**AVIS DÉLIBÉRÉ DE LA MISSION RÉGIONALE  
D'AUTORITÉ ENVIRONNEMENTALE DES PAYS-DE-LA-LOIRE  
PROJET DE CONSTRUCTION D'UNE CENTRALE  
SOLAIRE PHOTOVOLTAÏQUE  
SAS QUADRAN

COMMUNE DE CHENILLÉ-CHAMPTEUSSÉ (49)**

Département de la MAIRIE et LOIRE  
**ISDD et ISDN**  
**SEDA**  
**PLAN DE MASSE**  
 ECHELLE : 1/2000  
 DATE DE MISE EN ŒUVRE : 11/02/2017  
 CODE INF. : SEDAMISS00-017\_ISDD/MSJ  
 PLAN ETABL. PAR : S. CHEL

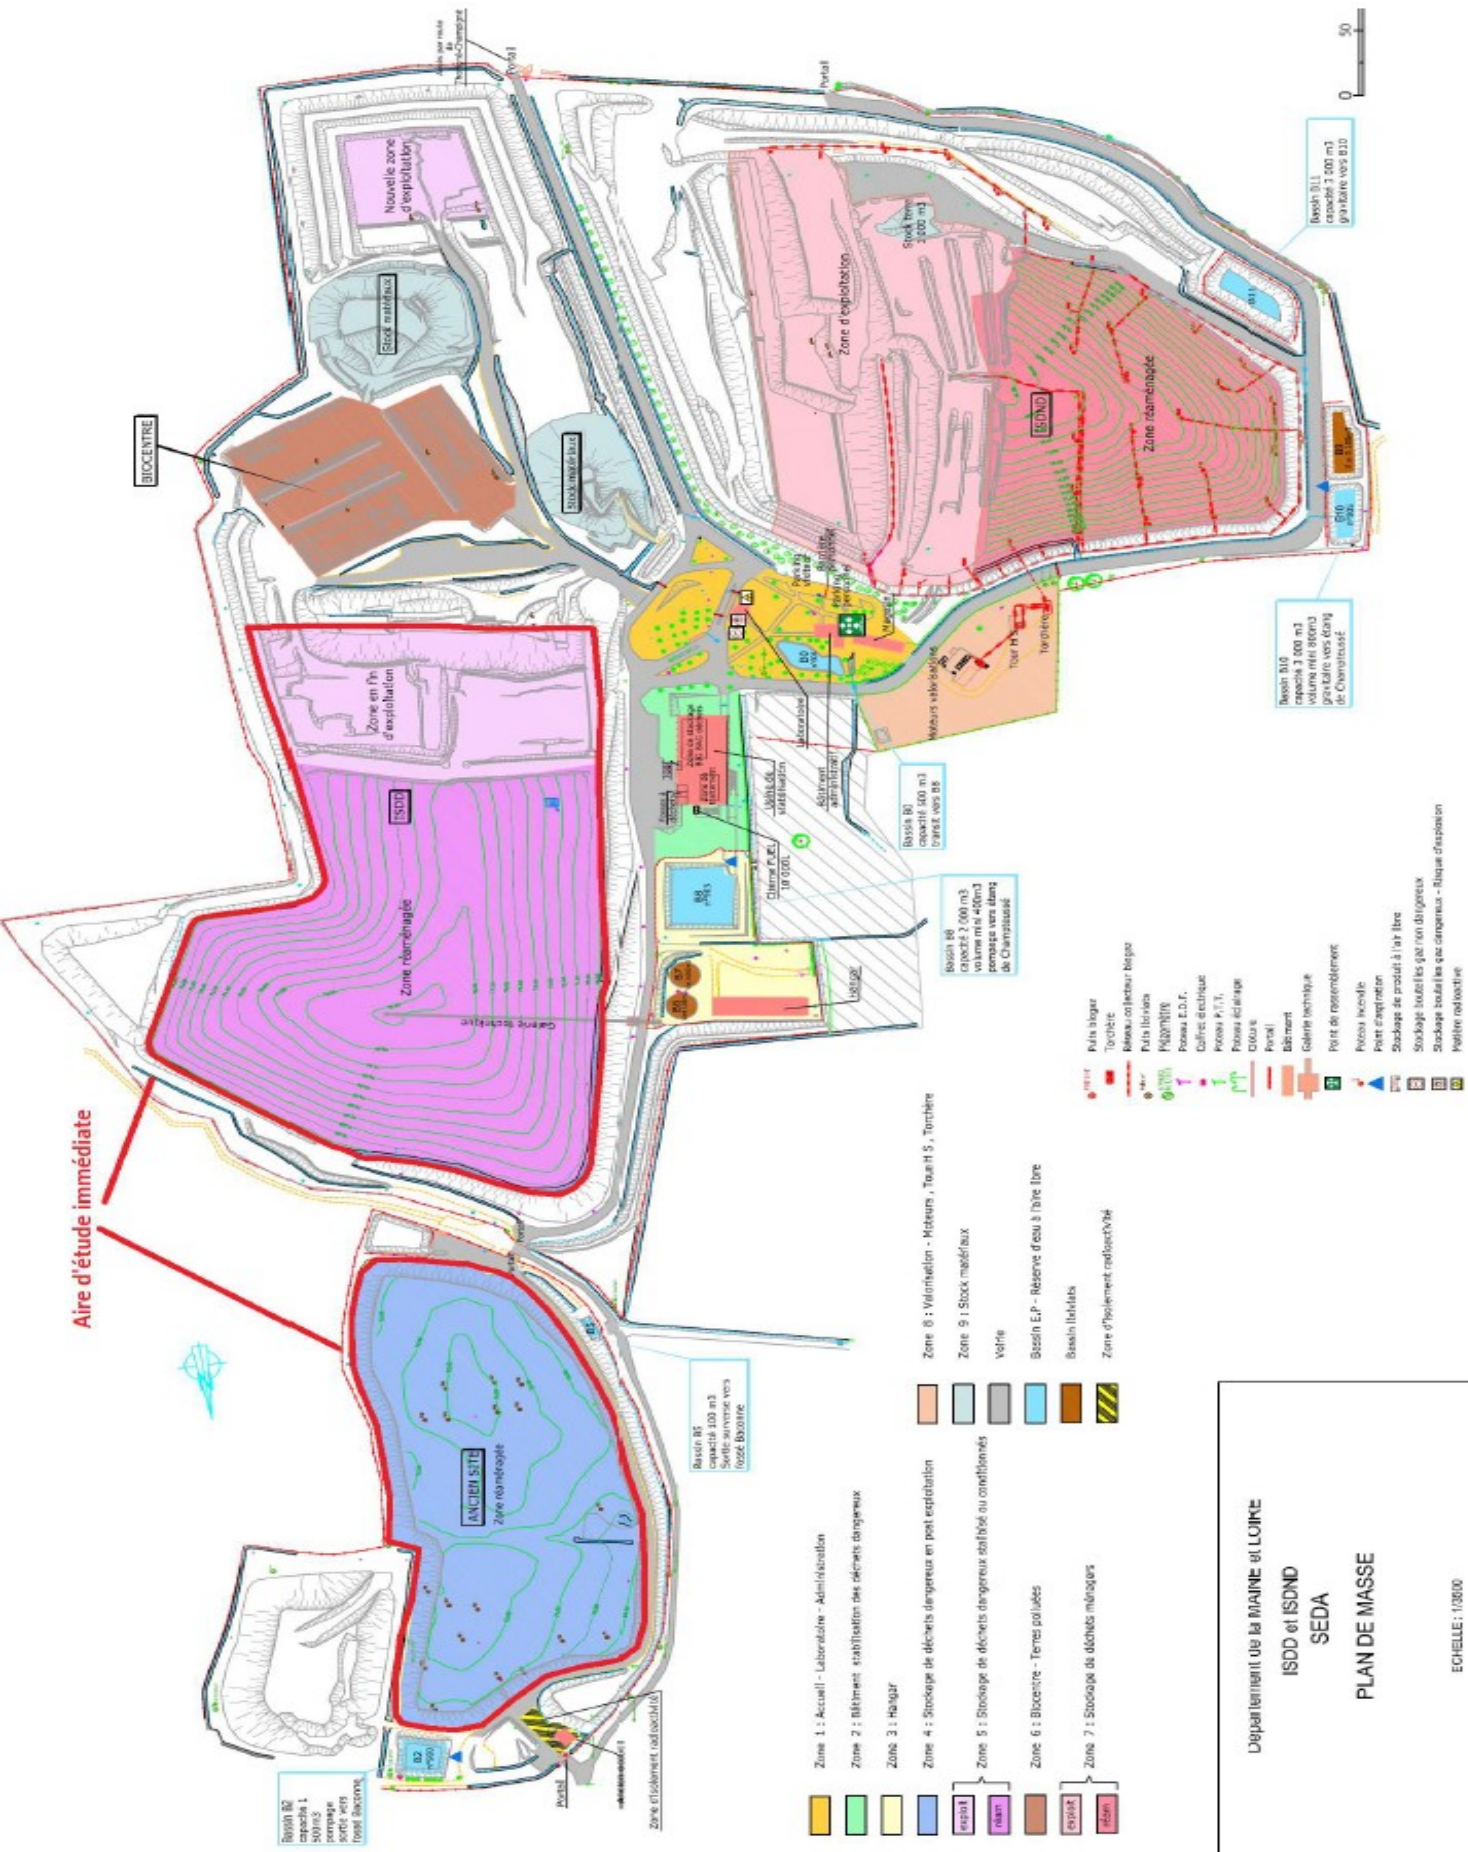
De plus, la clôture actuelle (décrite carte 49 – page 133) ne permet pas de séparation entre le sud de la centrale solaire et le reste du site de la SEDA, toujours en activité. L'exploitant gagnerait à préciser le périmètre exact de la clôture finale.

***La MRAe recommande une clarification du périmètre et du type de clôture prévu.***
